S.S. 51 "di Alemagna" Provincia di Belluno

Attraversamento dell'abitato di San Vito di Cadore

PROGETTO ESECUTIVO

Relazione di verifica di ottemperanza

Figura 3: Stralcio del tratto finale della planimetria di tracciamento PD

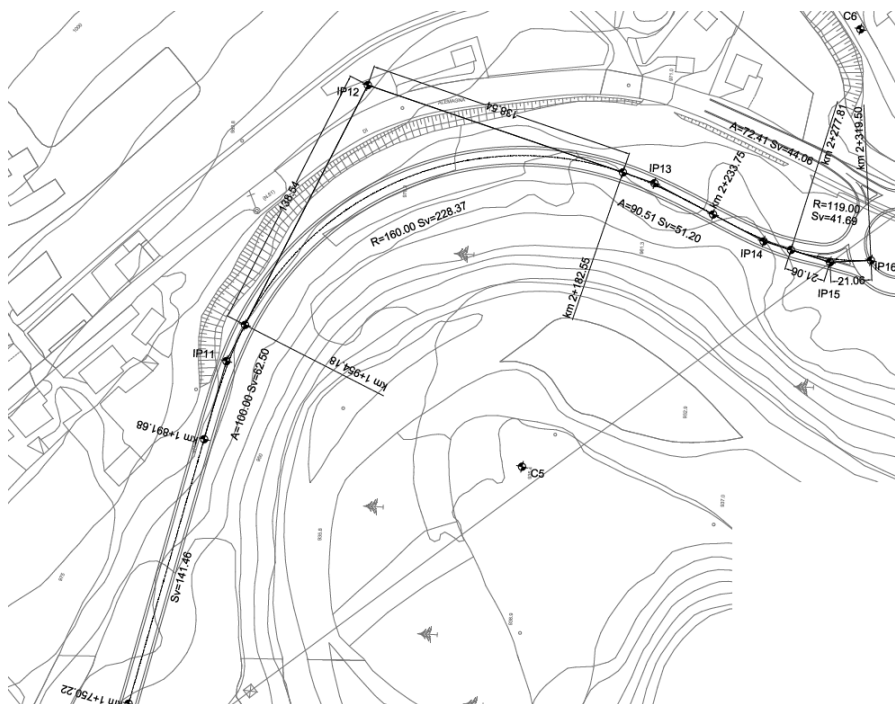
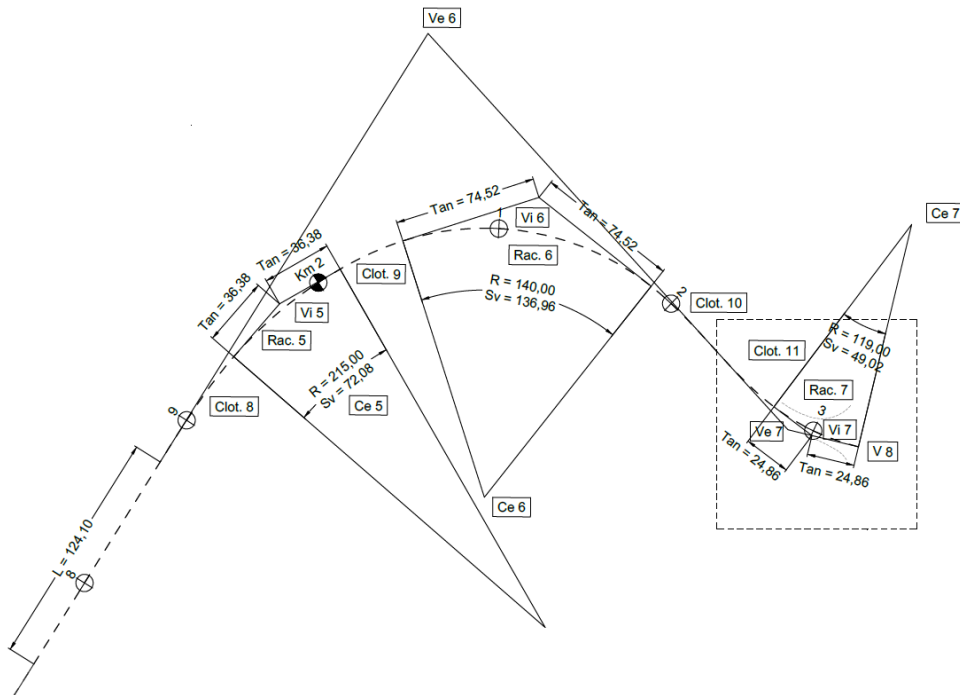
Le verifiche di quanto sviluppato nel progetto definitivo sull'asse principale hanno evidenziato la necessità di modificare leggermente ai fini normativi la geometria della parte finale dell'asse principale di progetto.

La curva finale di Raggio 160 m non risultava verificata con l'andamento delle velocità del tracciato.

Al fine di ovviare a questa criticità le geometrie del tracciato sono state modificate sostituendo il raccordo finale andando ad inserire 2 curve destrorse di raggio 215m e 140m collegate da una clotoide di continuità in modo che la velocità di progetto possa gradualmente abbassarsi attraverso la geometria stradale e garantire gli standard geometrici imposti dal D.M. 05/11/2001.

Figura 7: Confronto tra il profilo altimetrico del PD e del PE

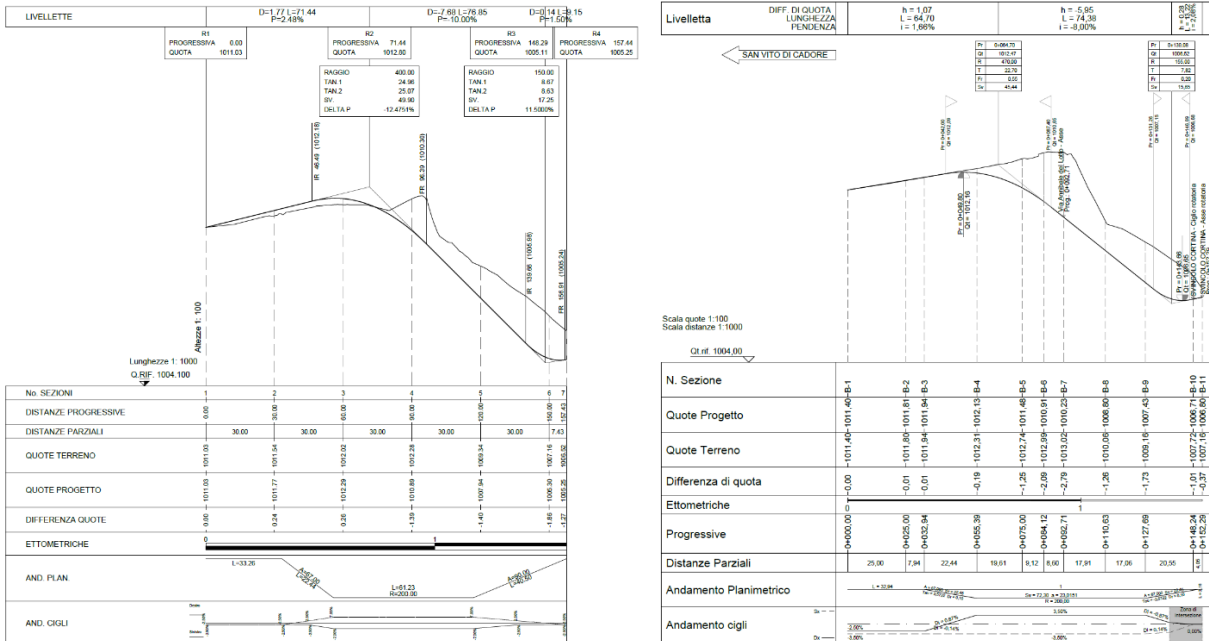
Riduzione della pendenza del Raccordo S.S.51 in direzione dell'abitato di San Vito:

La pendenza del ramo è stato portato da 10% all' 8%

Figura 8: Confronto tra il profilo altimetrico della Rotatoria del PD e del PE

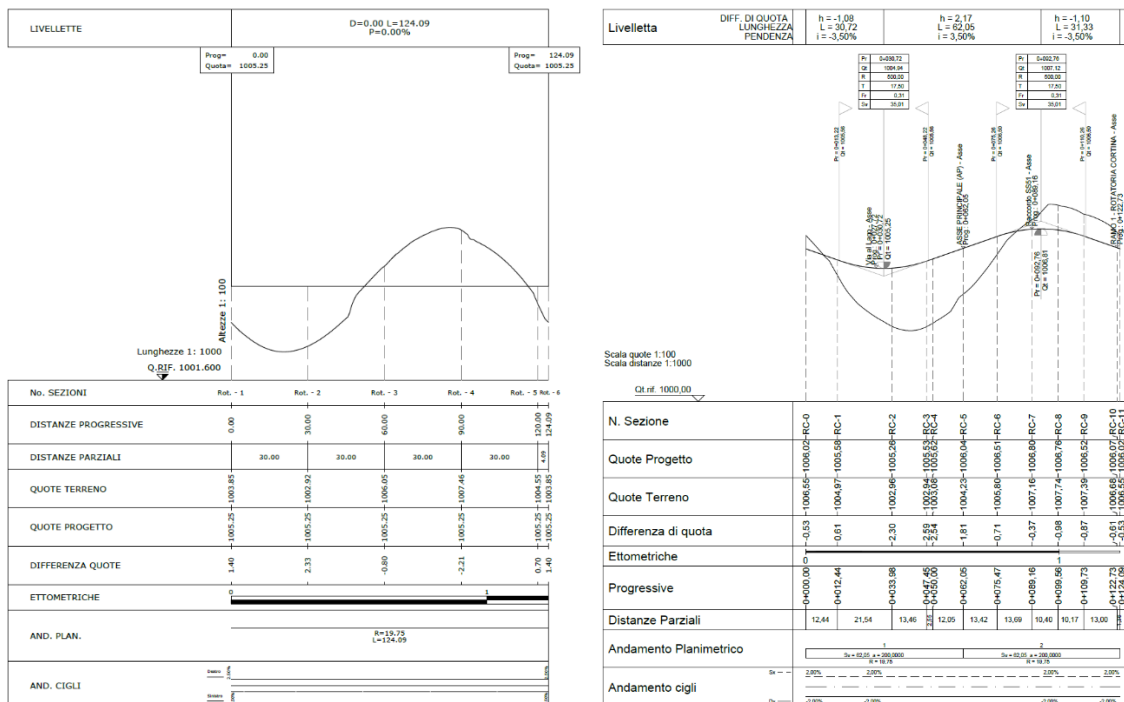
Adeguamento del profilo della Rotatoria di Svincolo

Al fine di garantire una connessione tra i vari rami afferenti alla rotatoria, senza aver impatti significativi con i molteplici vincoli su di essi presenti, il profilo altimetrico della rotatoria è stato modificato dando un andamento sinusoidale.

Tale andamento permette di intercettare i rami di raccordo alla SS.51 nella parte alta del profilo e di intercettare l'asse principale e Via al Lago nella parte più bassa.

Figura 10: Stralcio planimetrico Ramo 1 del PE con fermate Bus

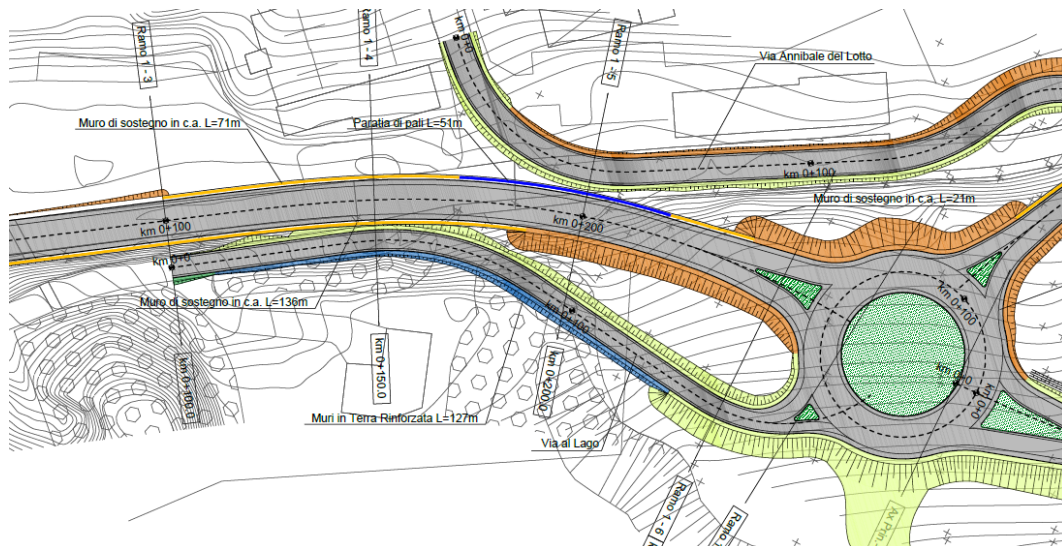
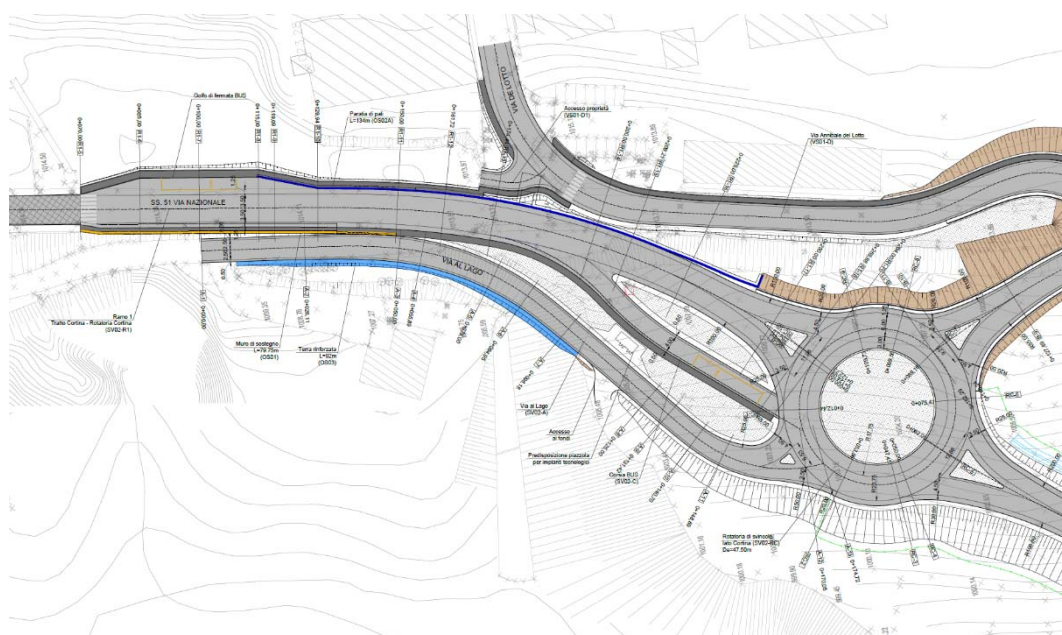
In Conferenza dei Servizi è stata fatta richiesta da parte della Provincia di Belluno, di garantire la fermata dei bus senza interferire con il normale traffico veicolare. A tal fine sono stati introdotti nello Svincolo di Cortina:

- Un golfo di fermata sul Ramo 1 in direzione Cortina
- Una corsia dedicata al transito e alla fermata dei Bus attraverso un asse che si distacca dal Ramo 1 in direzione della Rotatoria di svincolo.

Figura 11: Stralcio planimetrico confronto PD-PE con nuova posizione delle piazzole di sosta

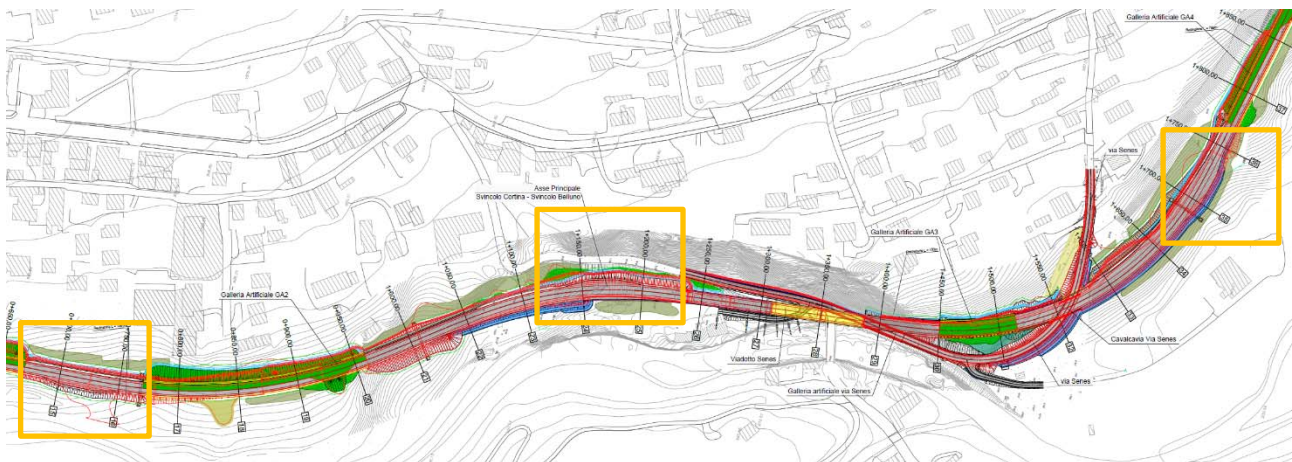
Il progetto definitivo prevedeva 2 piazzole di sosta posizionate in corrispondenza della pk 1+600 e 1+700 dell'asse principale.

Tale scelta è stata fatta vista la necessità di spostare la piazzola alla progressiva 1+600 in quanto ricadente in una zona dove è previsto un allargamento per visibilità in curva di oltre 4m.

Vista la lunghezza del tracciato che supera i 2,3km e la posizione non baricentrica delle piazzole previste, nel progetto esecutivo si è riconfigurata la disposizione delle piazzole prevedendo 2 piazzole di sosta in direzione Belluno ed 1 piazzola in direzione Cortina.

- Piazzola 1 in direzione Belluno alla pk 0+725
- Piazzola 2 in direzione Cortina alla pk 1+175
- Piazzola 3 in direzione Belluno alla pk 1+700

Figura 16: Stralcio planimetrico PE – Galleria GA02

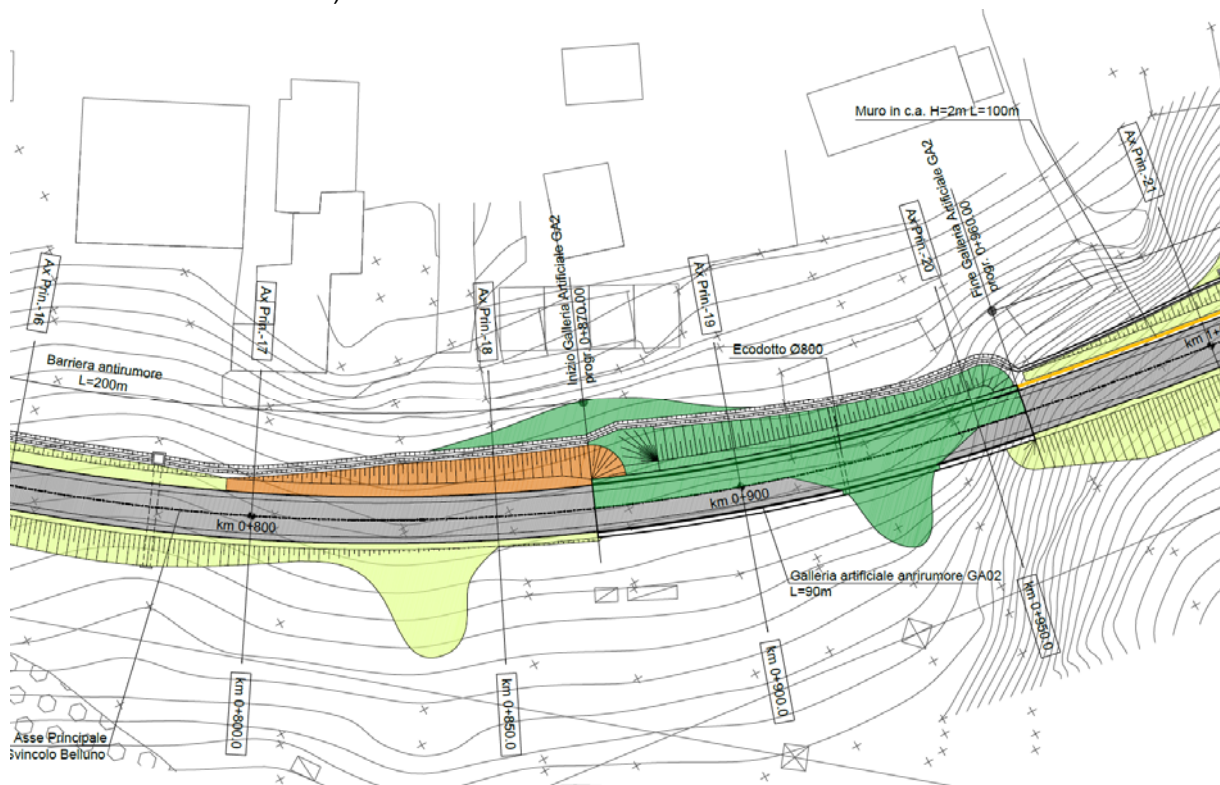
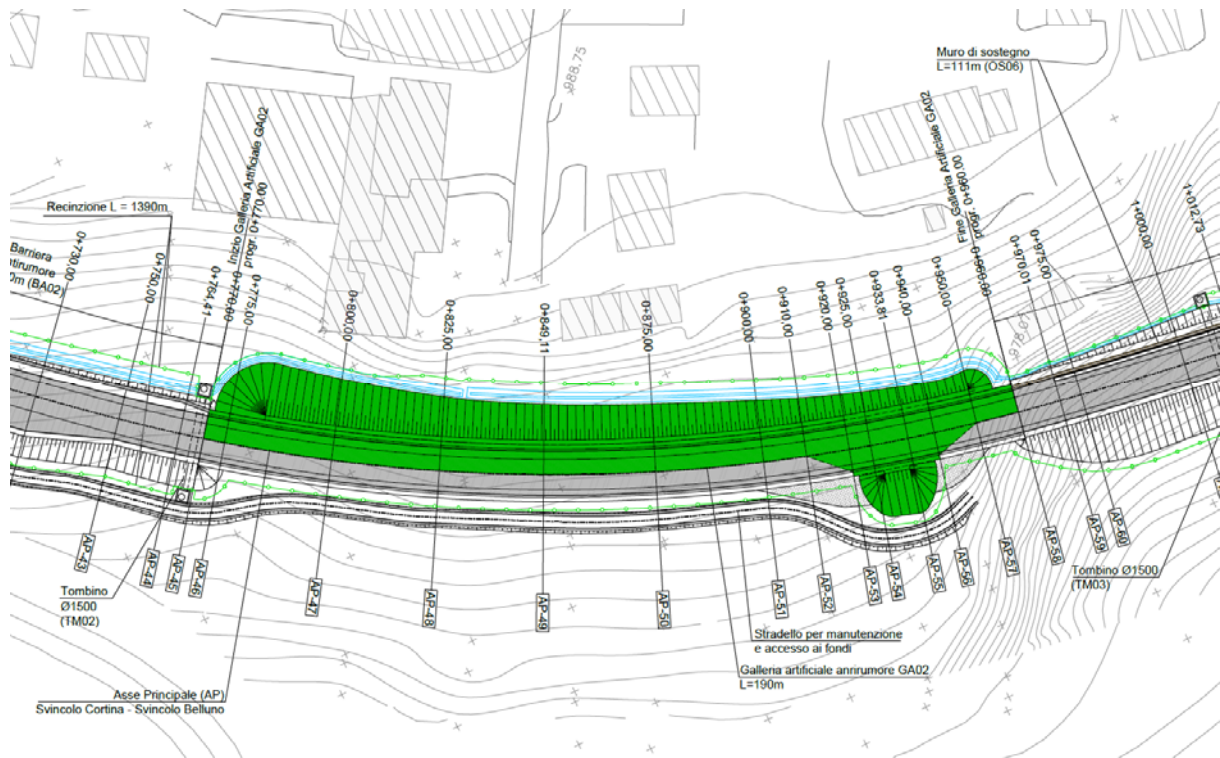
Su richiesta presentata dal Comune di S. Vito di Cadore in sede di Conferenza dei Servizi, al fine di meglio preservare i nuovi edifici scolastici adiacenti al tracciato dell'asse principale da impatti acustici e visivi, si è provveduto ad allungare di 100m la Galleria GA02 sviluppandola dal km 0+770 al km 0+ 960 (nel PD la GA02 andava dal km 0+870 a 0+960).

Figura 18: Prospetto Viadotto Senes PE – L=77m

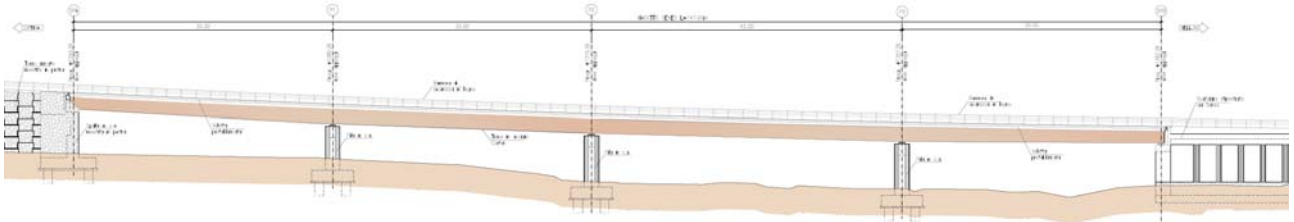
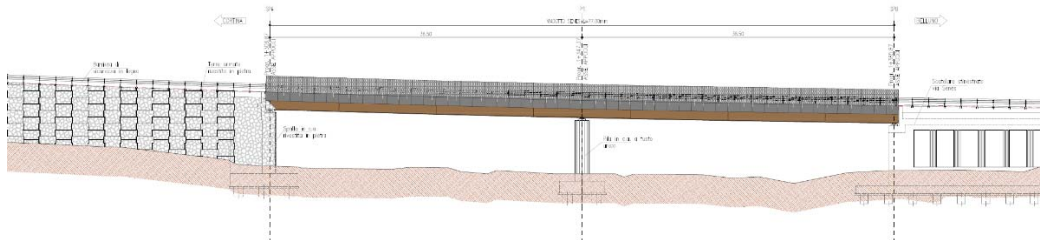
Su richiesta presentata dal Comune di S. Vito di Cadore in sede di Conferenza dei Servizi, al fine di meglio mitigare l'impatto della nuova opera di scavalco si è provveduto a ridurre lo sviluppo del Viadotto Senes sostituendo le prime 2 campate con terre armate.

Figura 19: Confronto tra struttura in C.A.P. del PD e in Acciaio del PE

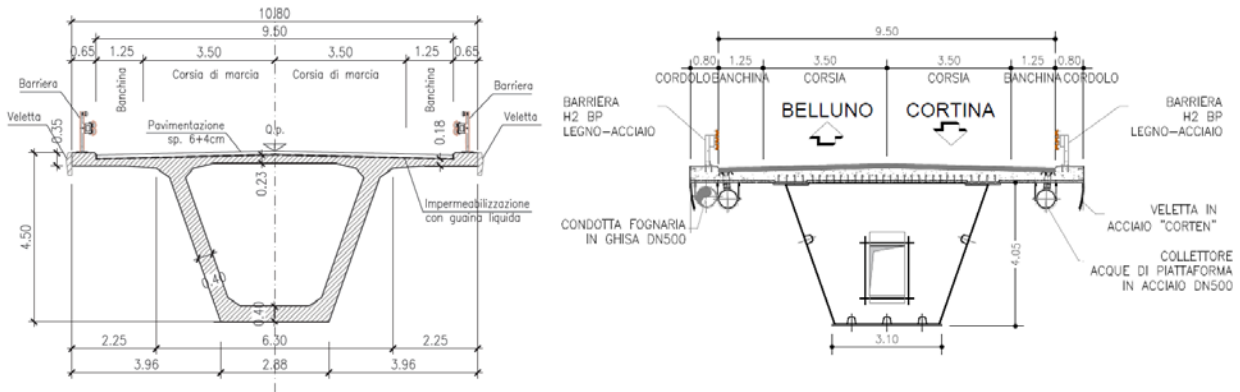
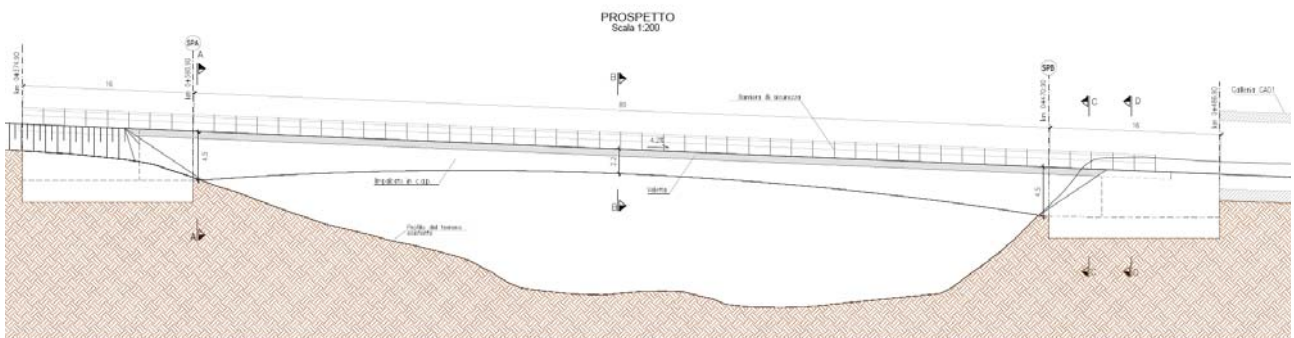
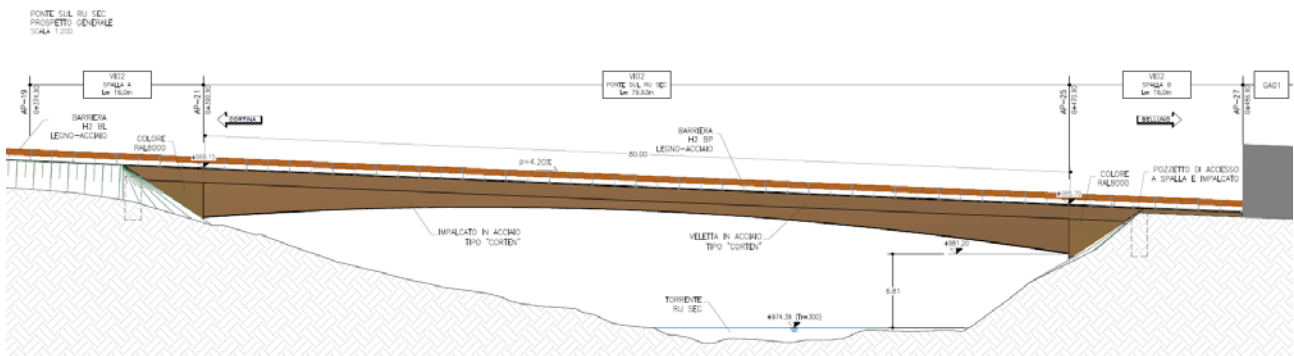
Per quanto riguarda il ponte sul Ru Sec per ragioni costruttive e di varo dell'opera nel Progetto esecutivo si è optato per un cambiamento del materiale di costruzione dell'impalcato.

Il ponte previsto in C.A.P. nel PD è diventato un ponte in acciaio Corten senza per questo modificare le geometrie esterne.

Infatti sono state mantenute le stesse forme (sezione variabile) e la stessa luce (80m) del ponte progettato nel progetto definitivo.

Figura 23: Ubicazione e dimensioni del sottopasso ciclopedonale del PE

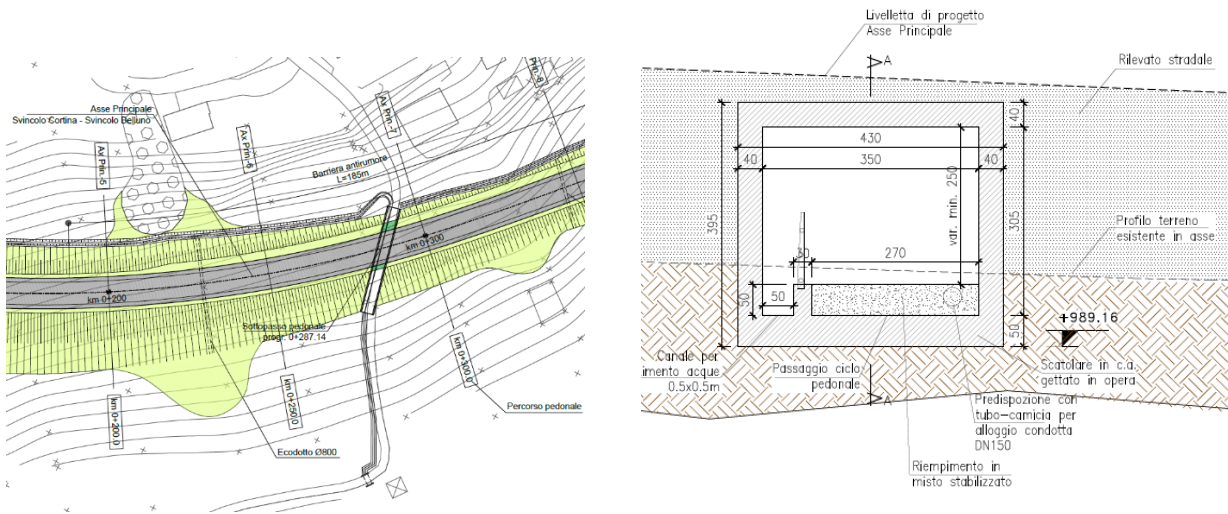
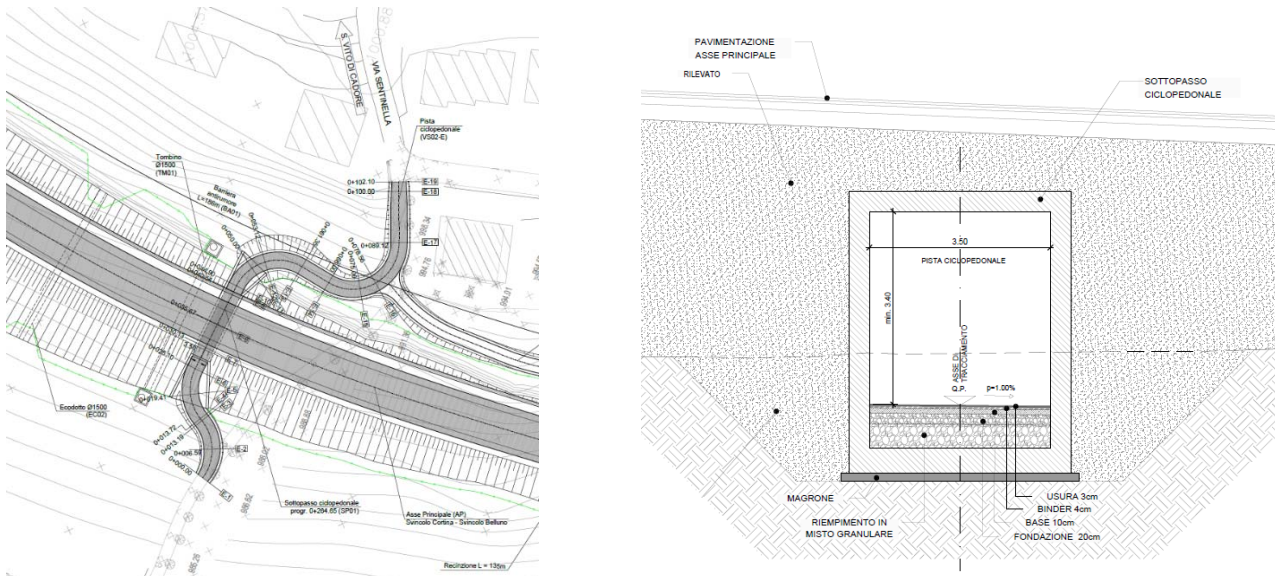
A seguito di richiesta in sede di VIA e di confronto con il Comune di S. Vito di Cadore è stata apportata la modifica delle dimensioni al sottopasso ciclopedonale al fine di consentire il passaggio di automezzi leggeri di servizio.

Al fine di ottemperare a tale richiesta è stato necessario anche uno spostamento planimetrico dell'attraversamento per garantire il franco minimo rispetto all'Asse Principale.

Il sottopasso che nel Progetto Definitivo garantiva un franco altimetrico di 2.50m ed era ubicato alla pk 0+287.14, nel Progetto Esecutivo garantisce un Franco di 3.40m ed è ubicato alla pk 0+264.65.
